**รายงานการตรวจสอบโครงการผลิตไฟฟ้าพลังงานแสงอาทิตย์ 853.300 kW บনหลังคา
บริษัท บางกอกโคมิตส์ จำกัด (Validation Report)**

รายละเอียดการจัดทำเอกสาร	
รายงานการตรวจสอบ โครงการ	04/09/2561 ที่จัดทำเอกสาร ฉบับที่ 2
เอกสารข้อเสนอ โครงการที่ผ่านการ ตรวจสอบ	29/08/2561 ที่จัดทำเอกสาร ฉบับที่ 2

ลำดับที่ 03	☒	CAR	CL	FAR	วันที่ 04 ก.ค. 61	ออกโดย MFLF
-------------	-------------------------------------	-----	----	-----	-------------------	-------------

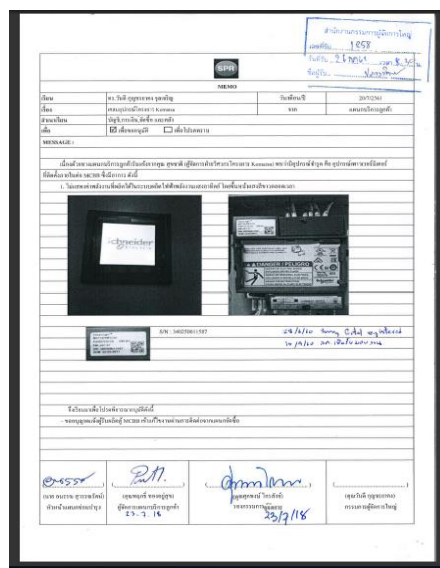
ตรวจพบว่าอุปกรณ์สำหรับตรวจวัดพารามิเตอร์ $EG_{PJ,y}$ เสีย

รายละเอียดการตอบกลับจากโครงการ	ครั้งที่ 1	30 สิงหาคม 2561
- ผู้พัฒนาโครงการได้ทำการส่งซ่อมพาวเวอร์มิเตอร์สำหรับการวัดค่า $EG_{PJ,y}$ และได้ส่งไปบันทึกภายในการขอทำการส่งซ่อมพาวเวอร์มิเตอร์ตู้ ACBB มาทางอีเมลเพื่อขอปิด CAR03

รายละเอียดการตรวจสอบ	ครั้งที่ 1	04 กันยายน 2561
- ผู้ตรวจสอบได้ตรวจสอบไปบันทึกภายในการขอทำการส่งซ่อมพาวเวอร์มิเตอร์ตู้ ACBB พบว่าเอกสารดังกล่าวมีความถูกต้องและโปร่งใส จึงทำการปิดสถานะ CAR03
